LuK Service Info

Part Nr. 631 0312 09/10 – 310/310mm ZGW6

Model: DX160 & DX 7.10

Info: New design / Neues Design / Nouvelle conception / Nuevo diseño / Nuovo disegno / Nuovo segno

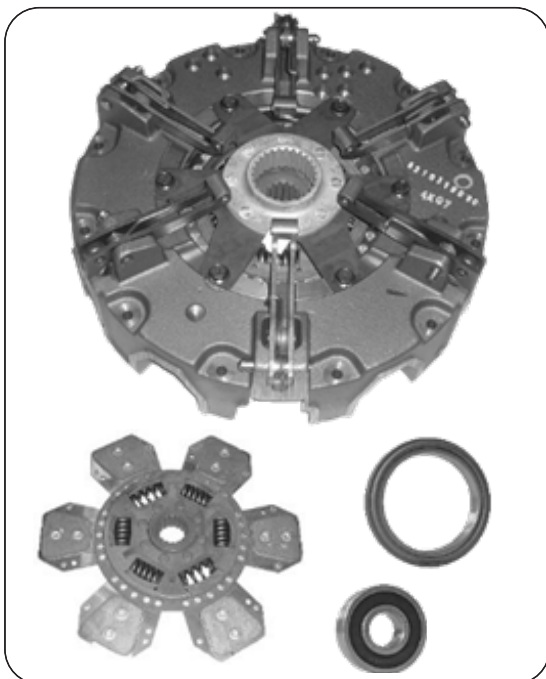
This new design utilises the latest clutch technology, using a vented housing for improved cooling and heat dispersal. Fully interchangeable with existing clutches with no modifications required to vehicle or flywheel. A new fixation bolt set 411 0195 10 12 x M8 x 1.25 x 65mm + Conical washer is supplied with new designs to accommodate the lower housing.
